**SAMRÅDSREDOGÖRELSE** 1 (16)  
2009-07-27 Dp 2008-01165-54

Detaljplan för område vid  
**Nybohovsbacken, del av Liljeholmen 1:1 m.fl.**  
i stadsdelen Liljeholmen  
i Stockholm  
**Dp 2008-01165-54**

### *Ny bebyggelse i relation till Nybohovs arkitektur*

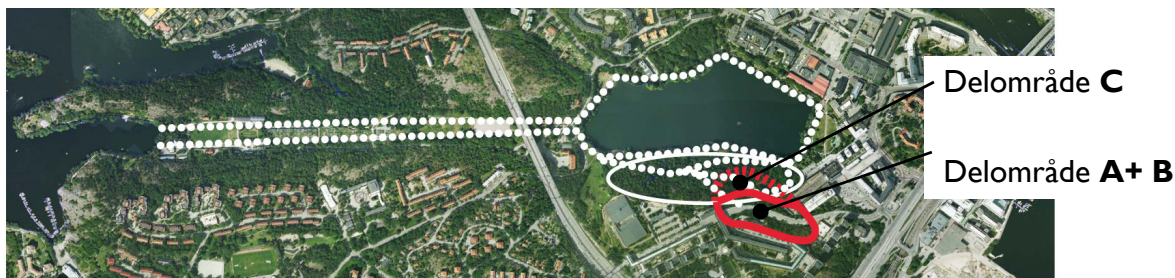
- Bevara grönområdet vid bollplanen. Stryk område C
- Bevara utsikten från husen och parkeringen. Bygg lägre och glesare.
- Ta bort de översta husen närmast de befintliga
- Problem med bergbanans kapacitet
- Förslaget stämmer inte med Nybohovs arkitektoniska karaktär
- Risk för fler bilar, ökat problem med parkering, ökat buller och sämre luft
- Jobbigt under byggtiden

Förslagets arkitektur är under utveckling. I det fortsatta arbetet kommer arkitekturen vidareutvecklas med avseende på bland annat volymerna, mellanrummen mellan byggnaderna och husens färger.
